LA CONTRALORÍA
GENERAL DE LA REPÚBLICA DEL PERÚ

**INFORME DE CONTROL ESPECÍFICO
N° 019-2022-2-4603-SCE**

**"EJECUCIÓN DE LA OBRA MEJORAMIENTO DEL SERVICIO DE
AGUA PARA RIEGO PROGRESO CHICNEY EN EL C.P. DE
CHONTAYOC DEL DISTRITO DE INDEPENDENCIA - PROVINCIA DE
HUARAZ- DEPARTAMENTO DE ANCASH"**

IMAGEN N° 25
PLANTA DE DISIPADOR DE IMPACTO DE LOS PLANOS DEL EXPEDIENTE TÉCNICO

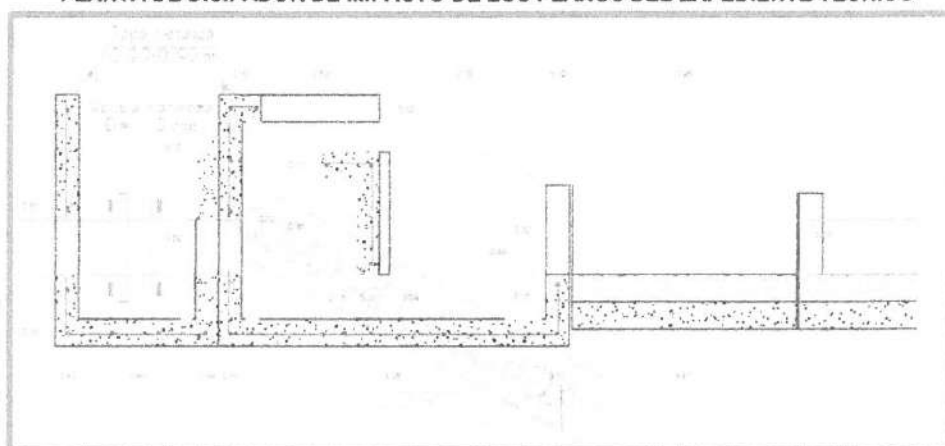
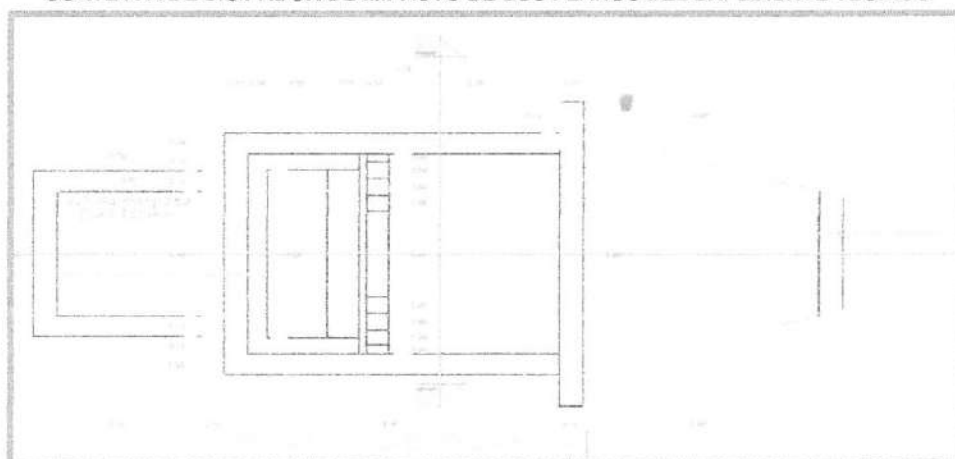
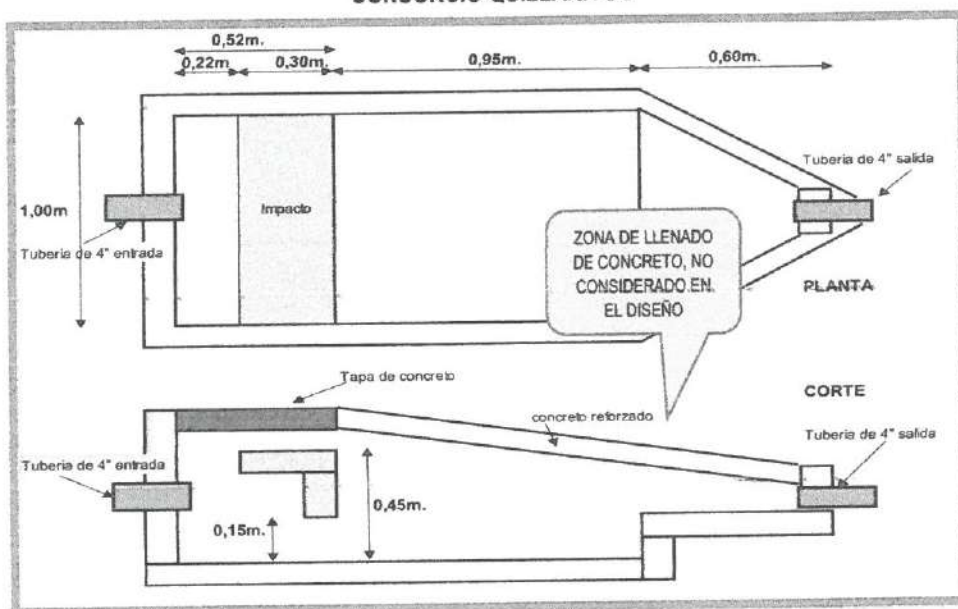
Sin embargo, durante la visita de inspección del 14 y 15 de junio de 2022 (Apéndice n.º 9), se encontró que la tapa de la transición del dissipador de impacto es de concreto y no abierta según el diseño del plano, tal como se muestra en la imagen siguiente:

cuales se identificó el incumplimiento de los planos del expediente técnico. El trámite de aprobación se desarrolla en el **informe técnico n.º 001-2022-OCI-MDI/CE**. (Apéndice n.º 9)

FOTOGRAFÍAS N°s 42 Y 43
VISTA PANORAMICA DEL DISPADOR DE IMPACTO, DONDE SE DEMUESTRA EL MAL
FUNCIONAMIENTO, CONJUNTAMENTE CON FUNCIONARIO DE LA ENTIDAD

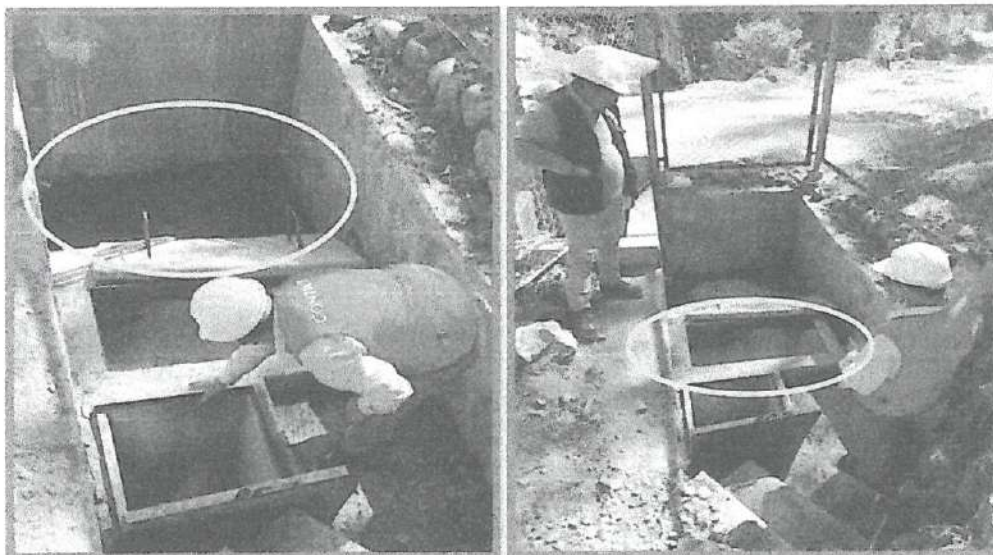
Asimismo, se efectuó la prueba hidráulica de la mencionada estructura, verificando que al abrir la válvula de salida de 4" del reservorio ubicada en la cabecera del dissipador de impacto, a ocho (8) de las doce (12) vueltas de abertura total; el agua no pasa normalmente, siendo la cantidad de agua de riego que se vierte del reservorio mayor a la cantidad de salida del dissipador de impacto, trayendo como consecuencia el llenado del volumen de la estructura y el desborde del agua de la estructura que cubre el volumen de la caja de válvulas, evidenciándose el mal funcionamiento del dissipador de impacto, tal como se muestra en las fotografías siguientes:
